[ID_VIP: 9277] PROVINCIA SUD SARDEGNA (comuni di Pabillonis e Guspini) - Progetto di un impianto fotovoltaico denominato "Energia dell'Olio Sardo", da 52,557 MWp e relative opere di connessione alla RTN.

Proponente: Pacifico Lapislazzuli S.r.l.

Parere tecnico - istruttorio della Soprintendenza speciale per il PNRR.

Estratto Tavola catalogo MOSI elaborato dal Proponente

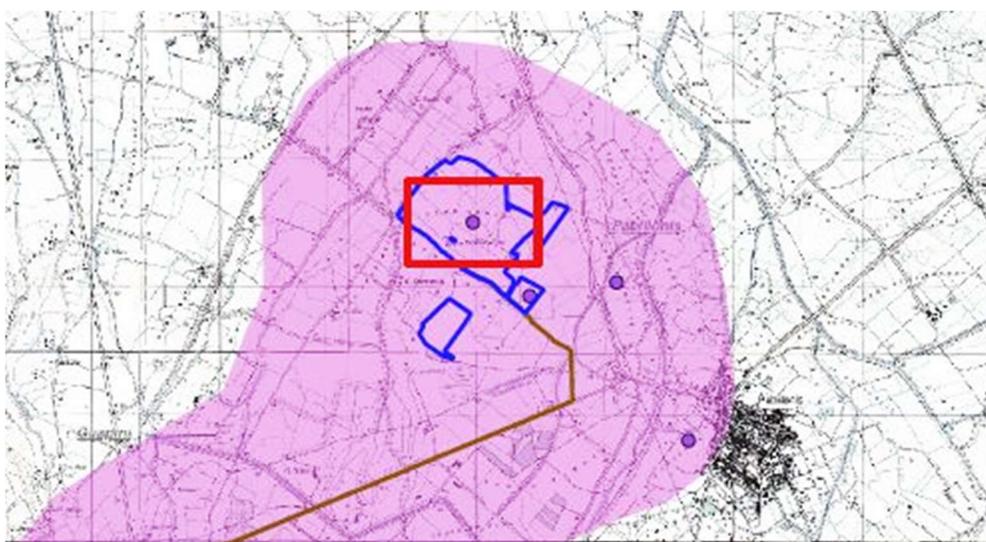
CONSIDERATO che dall'indagine effettuata dal Proponente, in particolare dalla Tavola catalogo MOSI (Sito 01 - *Domu 'e Campu NULLSABAP-CA_2023_00466-APG_000001_01*), si evidenzia come "... Nell' 89 Michelangelo Sanna segnala che durante un'aratura affiorò un villaggio nuragico con numerose capanne. G. Ugas, ispettore archeologo, previo sopralluogo rileva la presenza di numerosi conci di basalto squadrate pertinenti ad un edificio nuragico monumentale (fortezza o tempio a pozzo) elementi litici e vasellame nuragico; si segnala inoltre che le strutture permangono ancora <interrate nel suolo>...", ed ancora "... Conseguentemente il Soprintendente Vincenzo Santoni prescriveva che i terreni dove si individuavano i resti archeologici potevano essere utilizzati per il solo pascolo senza arature, oltre al divieto di procedere a spietramenti..."

Elaborazione SS PNRR – Estratto vincoli paesaggistici ed ambientali

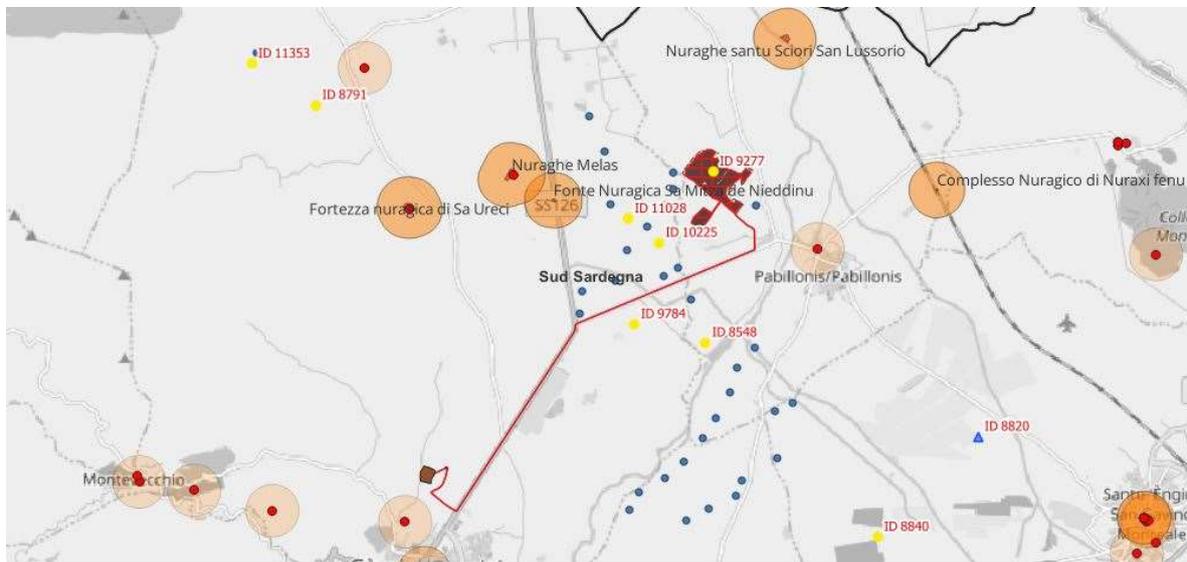
- le opere di connessione intercettano, con attraversamenti e linee in parallelo, il *Riu Merdecani* e il *Riu Melas*, beni riconosciuti ai sensi dell'art. 143 del D. Lgs. 42/2004 per effetto dell'art. 17 comma 3, lett. h) delle NTA, compresa la fascia di 150 metri dagli argini;
- il sito dell'impianto proposto ricade all'interno dell'area IBA "*Campidano Centrale*", aree disciplinate dagli artt. 33 e 34 delle NTA;
- a circa 1 chilometro è presente il SIC-ZPS ITB043054 "*Campidano Centrale*";
- a circa 4,5 chilometri è presente il SIC-ZSC I TB040031 "*Monte Arcuentu e Rio Piscinas*";
- l'area della centrale SE e della stazione utente SSEU ricadono all'interno del bene identitario "*Aree dell'organizzazione mineraria*", vincolato ai sensi dell'art. 143 del D. Lgs. 42/2004 per effetto dell'art. 48 comma 1 lett. b) delle NTA del PPR ed ivi disciplinato agli artt. 57-58.

Elaborazione SSPNRR – sovrapposizione del layout di progetto con la maglia agraria

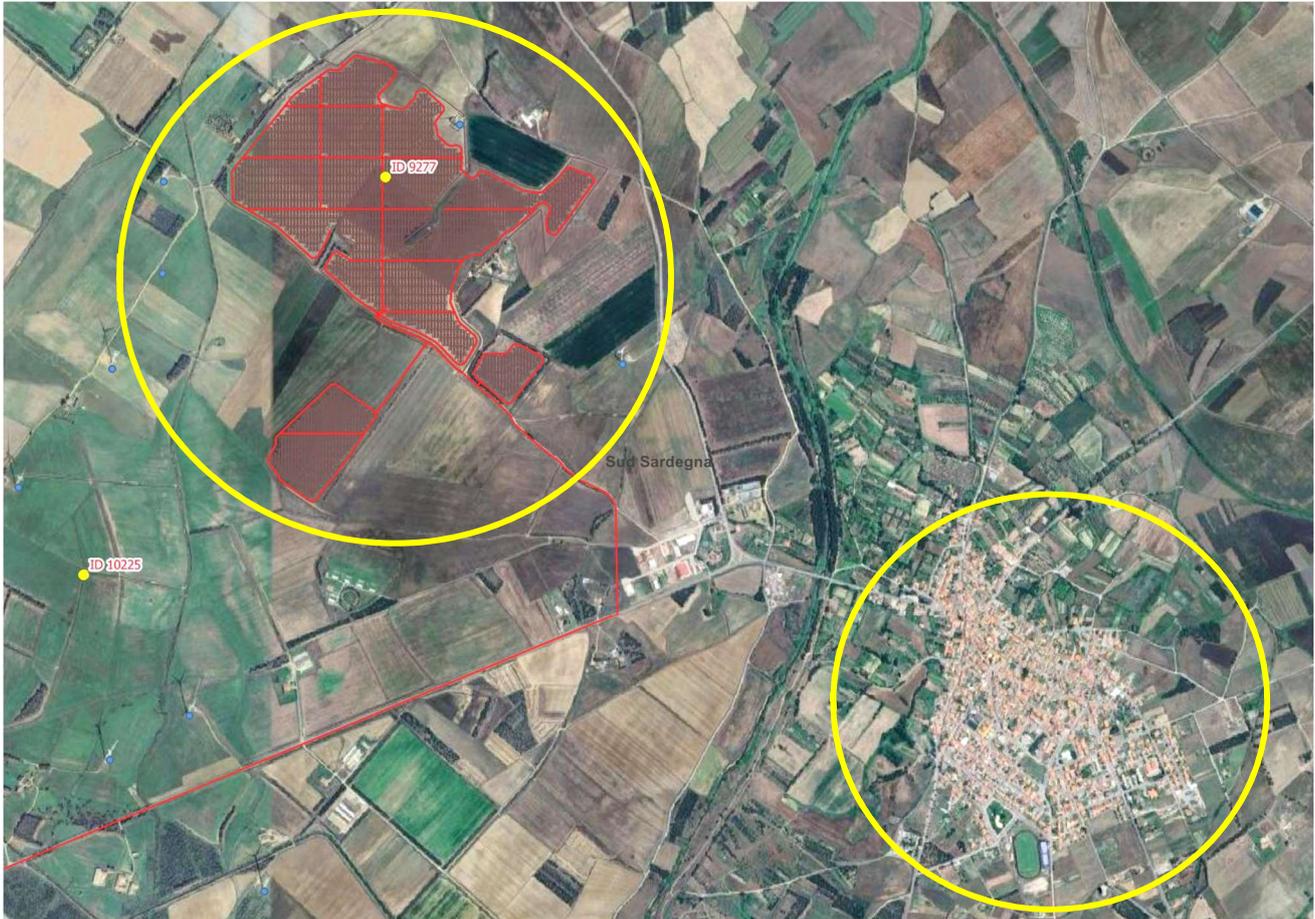
PRESO ATTO che il Proponente, in merito alla scelta localizzativa dell'impianto, nel SIA ha espresso le motivazioni che hanno portato alla esclusione delle ulteriori aree prese in considerazione, individuando < ... *il sito di Pabillonis come il più idoneo tra quelli valutati* ...>, tuttavia la Scrivente, alla luce delle valutazioni qui riportate e di quanto rappresentato dalla Soprintendenza ABAP di Cagliari nei propri pareri endoprocedimentali, non ritiene di poter concordare con quanto dichiarato dal Proponente, anche solo considerando la notevole estensione dell'impianto proposto e le caratteristiche del sito in cui ne è prevista la realizzazione.

Elaborazione SSPNRR – Valutazione degli impatti cumulativi - i punti azzurri corrispondono ad un impianto eolico esistente

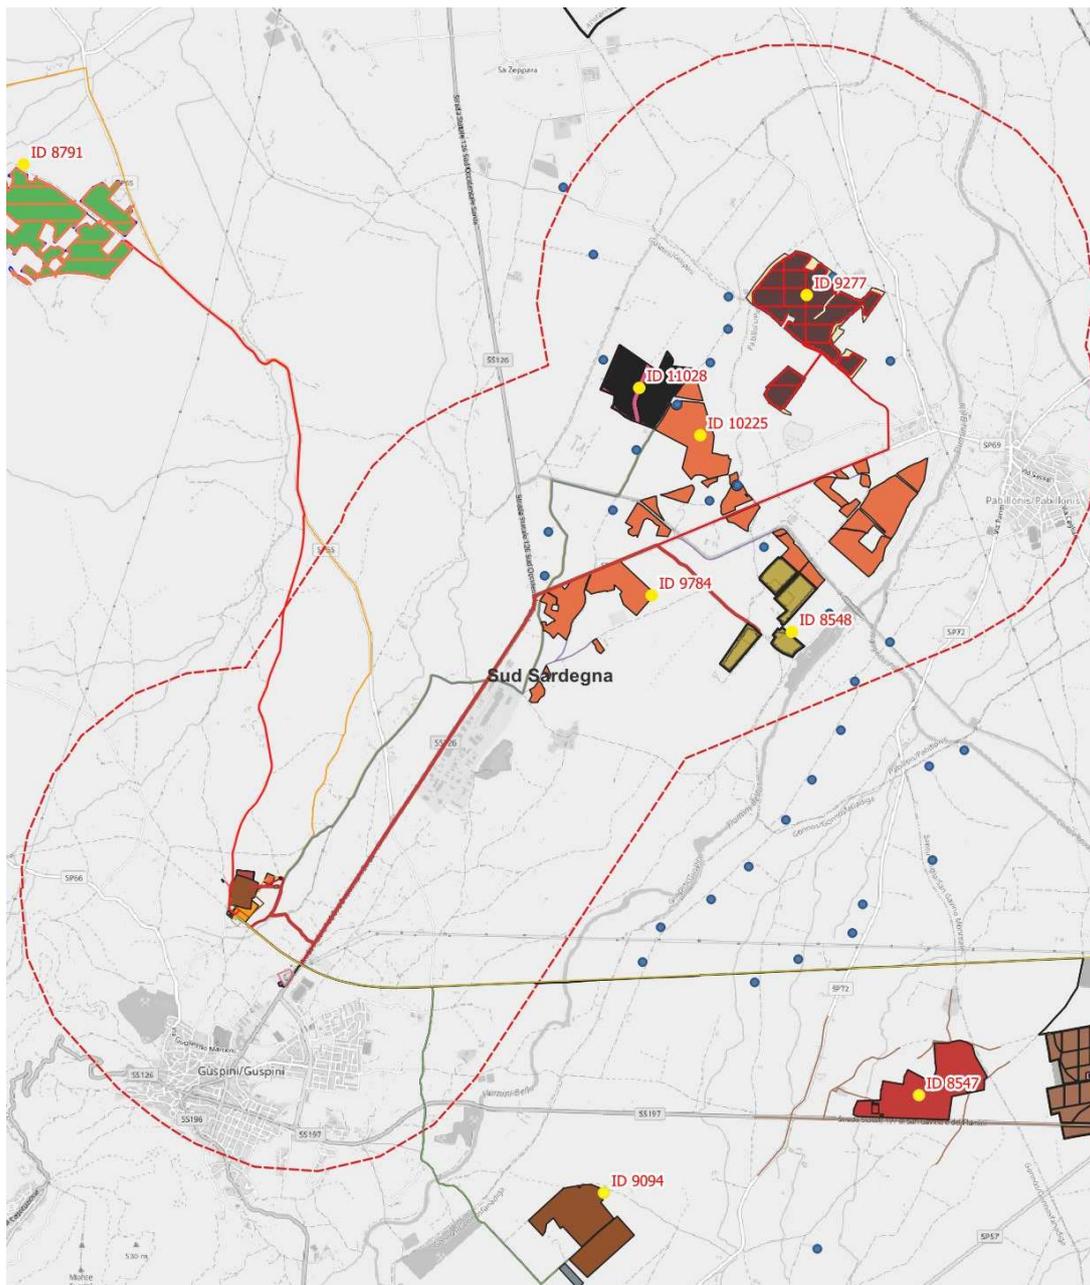
CONSIDERATO che, in merito alla verifica degli impatti cumulativi si deve rilevare che, allo stato attuale, l'area in cui è previsto il presente impianto risulta già interessata dalla presenza di un impianto eolico costituito da 33 aerogeneratori, di cui almeno quattro posti in prossimità di quello in valutazione, come si evince anche dall'elaborato denominato *22_VT_11_Interferenze con altri impianti esistenti*. Sebbene il Proponente non faccia una disamina analitica dell'effetto derivante dagli impatti cumulativi, si deve tuttavia evidenziare che dalle immagini riportate nel quadro di assetto progettuale, si evince come il sito di impianto risulti già compromesso.
